Dodatek č. 1

ke Smlouvě o dílo ze dne 23. 7. 2019

Oprava střechy budovy OSSZ Svitavy.

Změnový list (ZL)

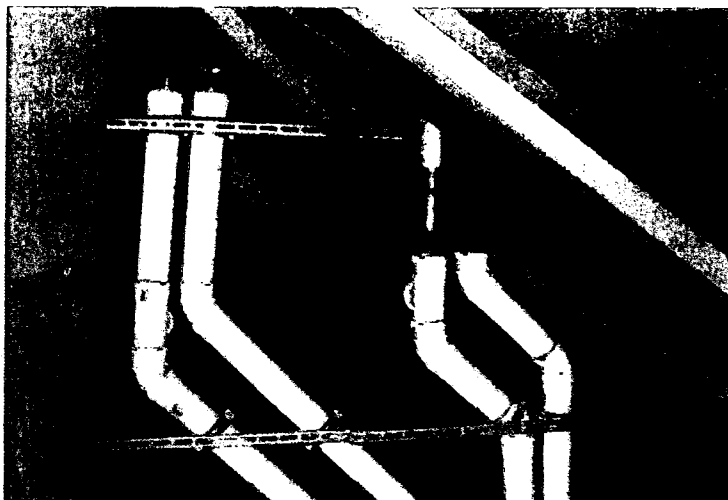
Postupně naměřil hodnoty až 11,1%, což je na konci léta poměrně velká hodnota, která dosvědčuje, že v podstřešním prostoru je nestabilní vlhkostní prostředí. Toto je zejména z důvodu nedostatečného odvětrání celého

podstřešního prostoru a s velkou pravděpodobností, hraničící s jistotou, i nedostatečným součinitelem prostupu tepla.

V podstřešním prostoru byla zjištěna i další možná příčina zvýšené vlhkosti, kterou jsou tepelně neizolované potrubí, většinou odvětrání. Po ohřevu vnitřním vzduchem se ve styku s chladnějším vzduchem v podstřeší kondenzuje voda na vnějším plášti potrubí, která tak je zdrojem vlhkosti. Toto zjištění pak bylo potvrzeno i u ostatních větších podstřešních prostor, které jsou přístupné.

Opatření k tomuto zjištění, viz dále v Návrhu na opatření

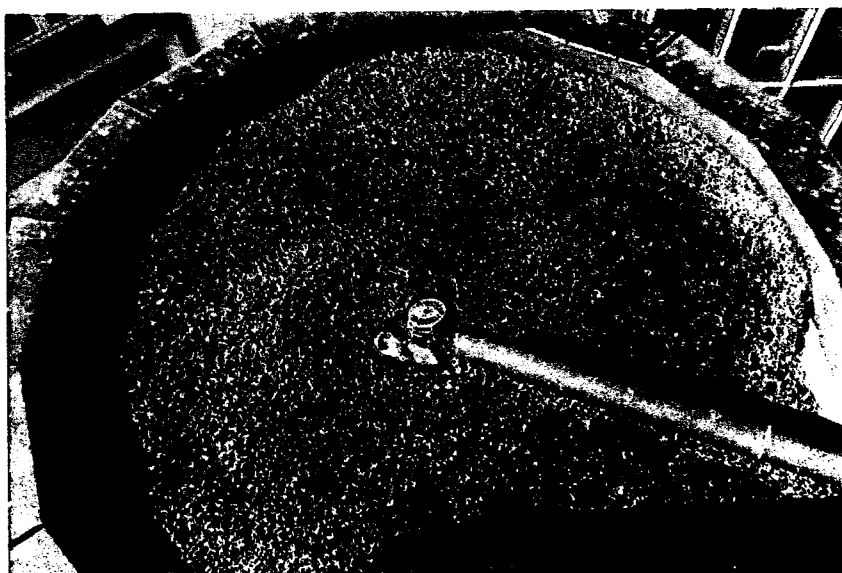
- Tou první jsou nedostatky ve sklonu střech, které tak umožňují postupné tzv. zatopení střech i s ohledem na skutečnost, že střešní vpusti jsou osazeny přímo na dřevěném bednění, a tak vytváří, byť nevelkou, ale přeci jenom překážku pro plynulý odtok vody, viz fota:

Střešní vpust', jako nejvyšší bod na ploché střeše = voda zůstává na střeše

Detail na zatopení střechy
vodou - výška hladiny cca
100mm

- 8) Zhotovit dodatečné zateplení střešních mansard, a to alespoň v PD doporučené tloušťce 120mm (doporučujeme zvolit vyšší tloušťku až 150mm).
- 9) Zhotovit pomocí sond ověření tloušťky tepelné izolace všech plochých střech na železobetonových stropěch a její zesílení. V rámci možného zateplení z horní, tj. vnější, strany střechy pak použít desky z extrudovaného polystyrénu alespoň tl.60 mm – obrácená střecha se současným zahloubením v místech střešních vpustí – střešní vpust' musí být nejnižším místem na každé ploché střeše.

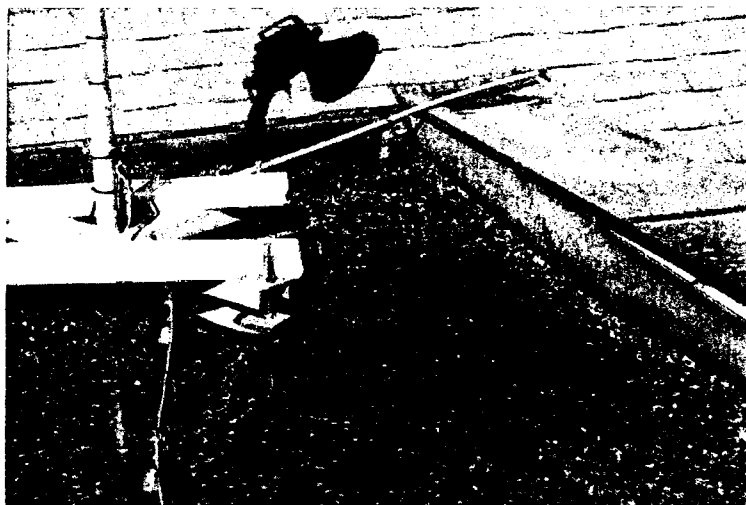
Foto zachycuje pohled na
zatopenou velkou část ploché
střechy – voda a v zimě led
zvyšují zatížení povlakové
krytiny
